VKBA 3667

Technická informace - duben 2015

BMW (E36, E46) 3-Series/Coupe/Touring, Z3/Coupe, Z4 ⇨ 01/09/1990

Odlišnost SKF designu – povinná výměna víčka přiloženého k sadě!

SKF design – bez těsnění

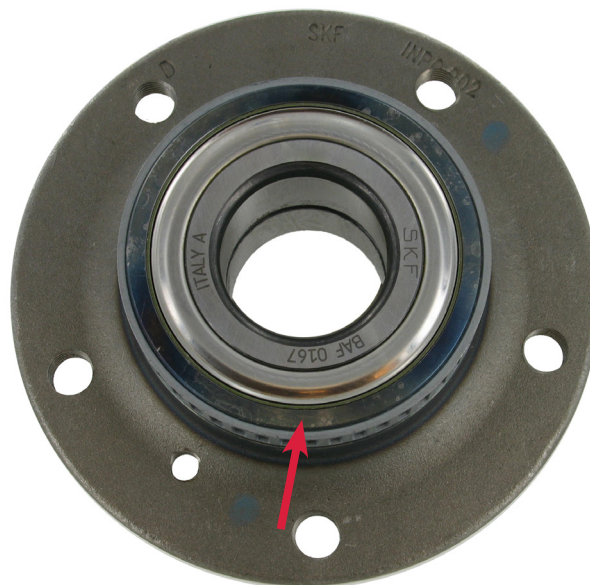
Ložisko SKF v sadě VKBA 3667 nemá vnější těsnění ložiska na straně u kola, tak jak ukazuje obrázek. Vnější těsnění není nutné, protože těsnící funkci plní víčko v sadě SKF.

Poznámka! Veškeré příslušenství v sadách SKF, jako například tato matice a víčko, by mělo být vyměněno spolu s novým dílem. Zajistíte tím profesionální a spolehlivou opravu!
